TI14-010
Исправленная
версия

Тема: Появление рывков при переключении АКПП со 2-ой на 3-ю передачу и/или кратковременной вибрации из-за изменения характеристик фрикционов гидротрансформатора

Модели: CAMRY, ES250, RAV4

Рис.1 Поддон АКПП

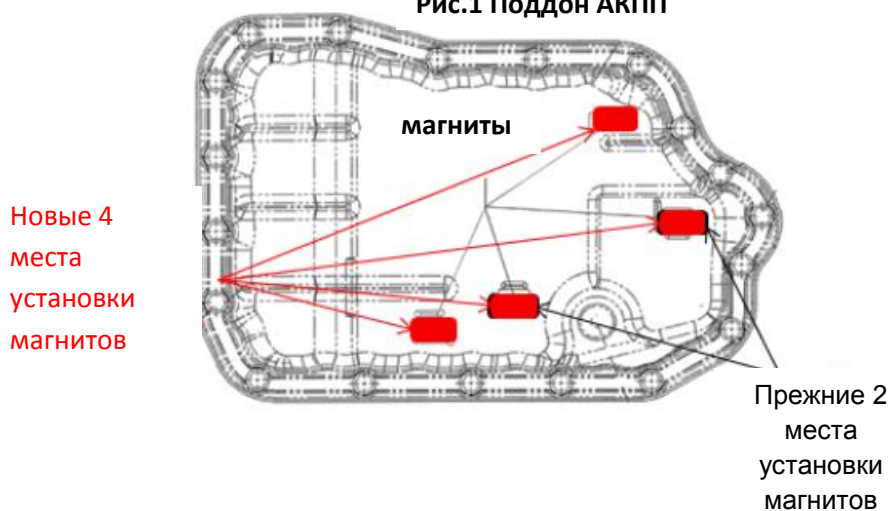
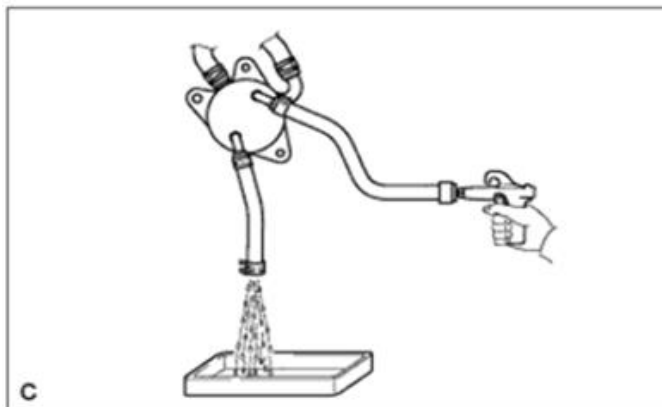
1. Установите новый гидротрансформатор.
2. Установите четыре магнита на масляный поддон АКПП.

a: Удалите старые магниты и очистите поддон от продуктов износа без использования моющих средств.

b: Установите новые магниты согласно рисунка (Рис.1)

Напоминание: масляный поддон – деталь многоразового использования, магниты – нет.
